Vedr.:  Forstærkning på TB-Flex for ledsagerstyring	PUP nr.:	20-012
	Udarbejdet af:	LPA
	Dato:	13-11-2019
	Intern <input type="checkbox"/>	Ekstern <input checked="" type="checkbox"/>

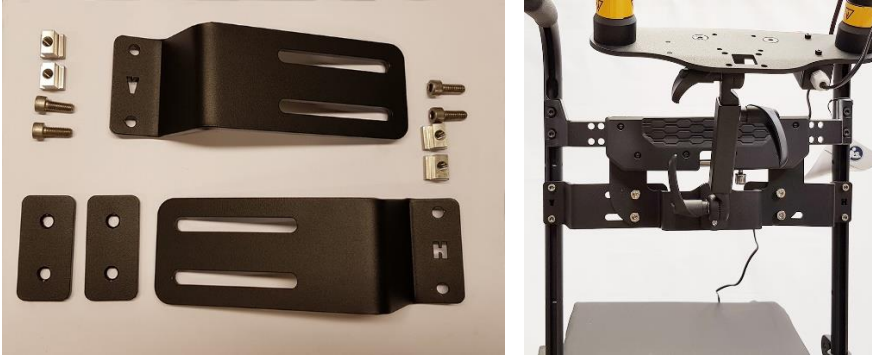
Vi har haft eksempler på at beslagene på bjælken bag på TB-Flex kan knække, når der er monteret en ledsagerstyring.

For at styrke TB-Flex sædet når der skal monteres en ledsagerstyring, er der derfor lavet et forstærknings-beslagsæt.
